Projet de valorisation des matières dangereuses
résiduelles à l'aide d'un procédé de désorption
thermique anaérobie à Contrecœur
(3211-22-017)

Réponses aux questions du BAPE DQ-13

Objet : Projet de valorisation des matières dangereuses résiduelles à l'aide d'un procédé de désorption thermique anaérobie à Contrecoeur – Questions complémentaires – DQ13

LOCALISATION DES
ÉQUIPEMENTS DU PROJET

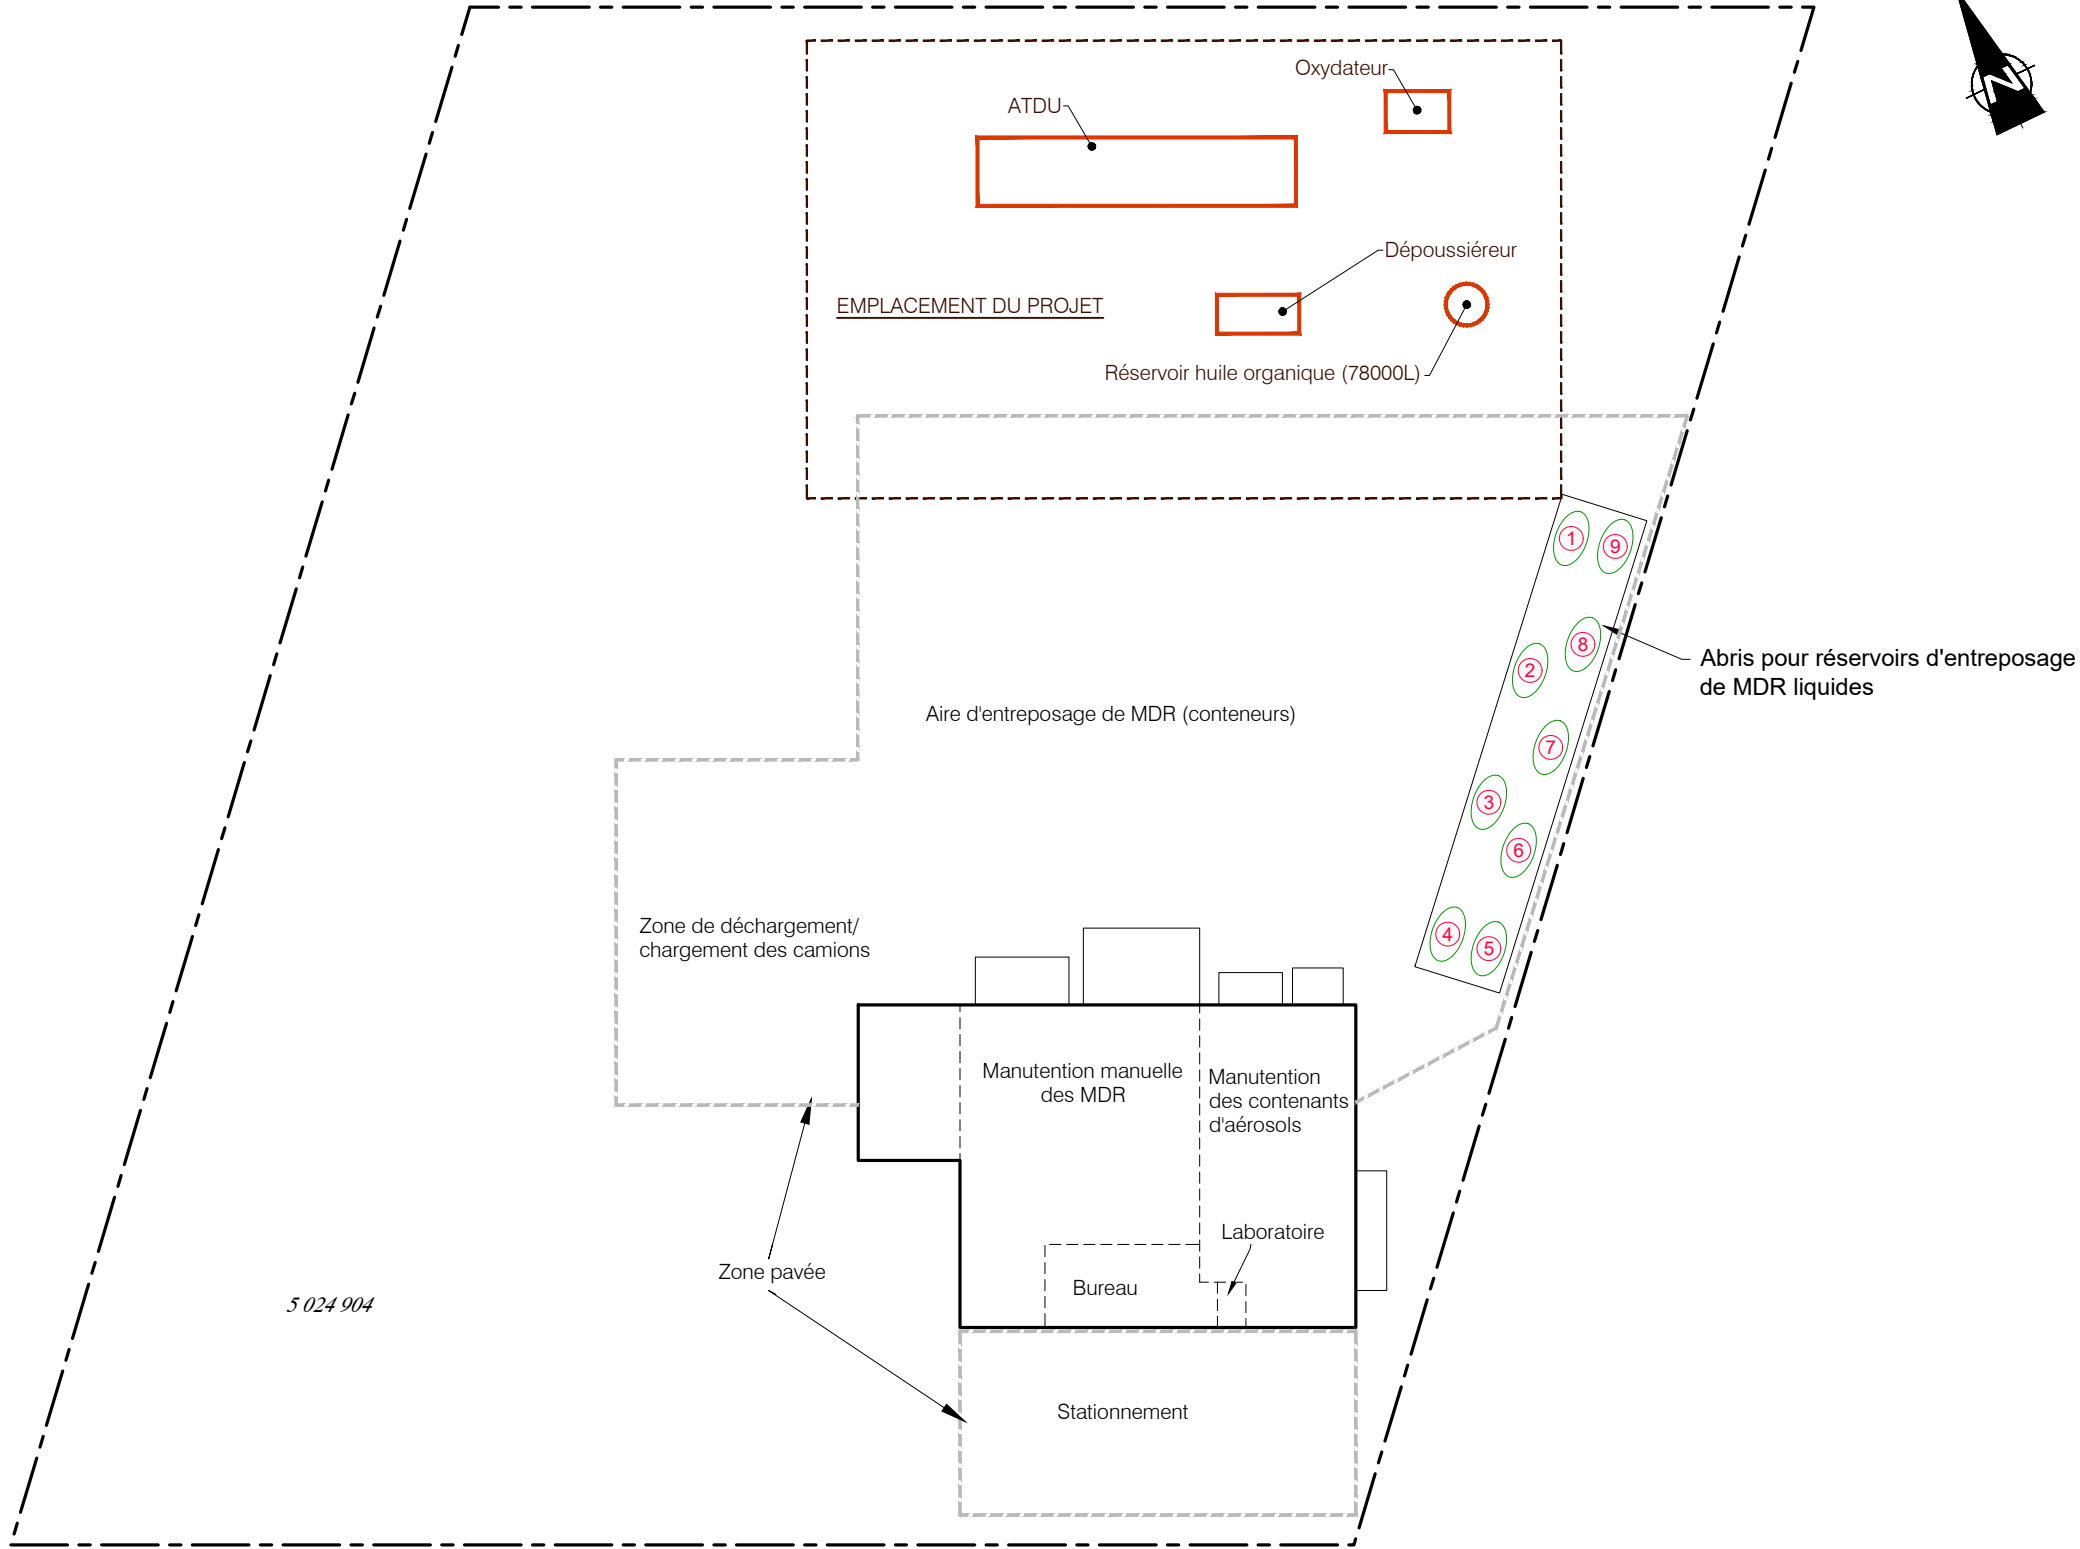
6. Veuillez situer ou préciser les éléments suivants sur le schéma fourni dans le document DQ8.1 (p. 9. PDF; Localisation des éléments du projet). Ce schéma sera intégré au rapport du BAPE et doit être plus précis :

- a. Les 9 réservoirs d'entreposage de solvants usés, dont six d'une capacité de 22 000 l, un d'une capacité de 41 300 l et deux d'une capacité de 45 500 l (indiquez les volumes dans les cercles).

- b. Le réservoir 78 000 l qui serait ajouté dans la situation projetée (en rouge)
 - c. Le laboratoire
 - d. La zone de bureaux
 - e. Est-ce que les deux zones de manutention de MDR mentionnées à la p. 28 du document PR3.1 correspondent aux vignettes « Transformation manuelle » et « Aérosol » de la p. 9 du document DQ8.1? Si oui, veuillez préciser les vignettes (ex. « Manutention manuelle des MDR » et « Manutention des contenants d'aérosol »).

- f. Veuillez également préciser la vignette « Nettoyage ». S'agit-il du nettoyage des chiffons souillés? Des contenants à retourner chez les clients? Ou les deux?

Réponse : Comme demandé, la figure a été modifiée pour inclure les informations supplémentaires demandées et insérée en pièce jointe (Figure 1 de l'Annexe 1). De plus, la vignette "Nettoyage" concernait le traitement des chiffons tel que présentée à la page 3.1 de PR3.1. Cependant, cette activité a cessé en raison des coûts de main-d'œuvre et pour réduire la quantité de produits chimiques utilisés. Les chiffons sont actuellement envoyés à l'incinération.
